改善箇所説明図

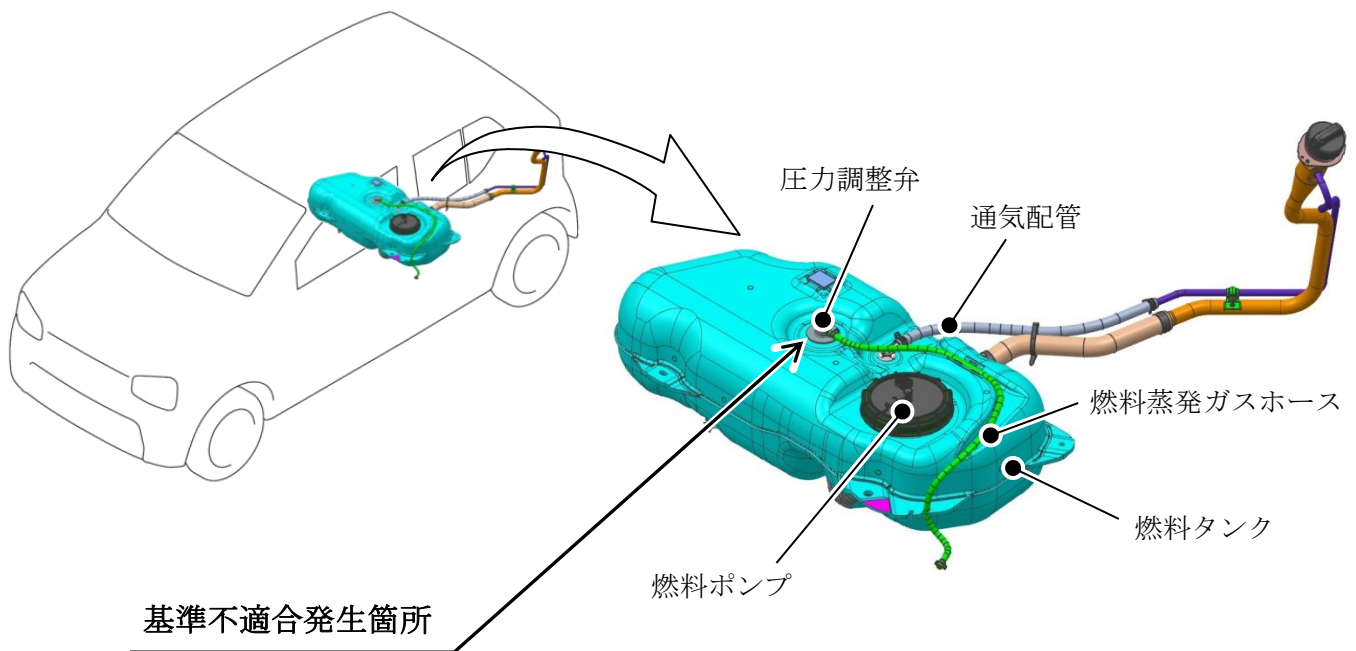
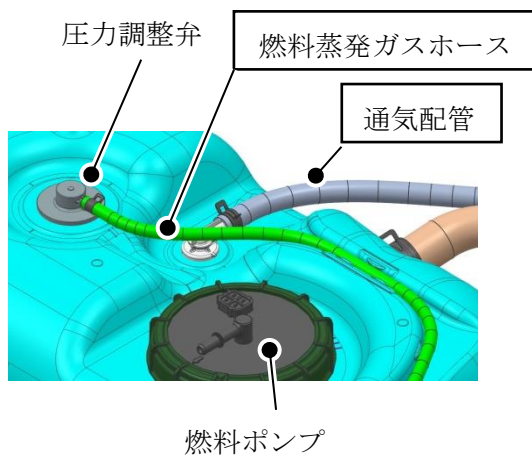
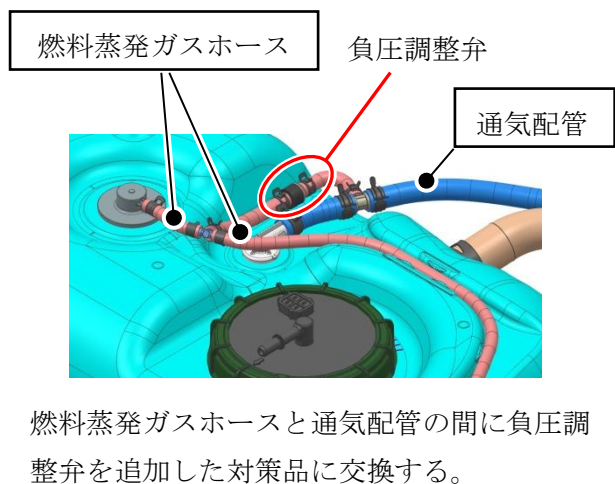
樹脂製燃料タンクにおいて、燃料蒸発ガスホースの材料及び圧力調整弁の表面粗さが不適切なため、圧力調整弁が固着するものがある。そのため、そのまま使用を続けると、燃料タンクが負圧になり変形することで、燃料レベルゲージが傾き、燃料計が実際の燃料残量より多く指示するため、燃料残量警告灯が点灯することなく予期せぬ燃料切れとなり、エンストするおそれがある。

全車両、燃料蒸発ガスホースと通気配管を対策品に交換する。

識別： ID プレートに水色のシールを貼付する。
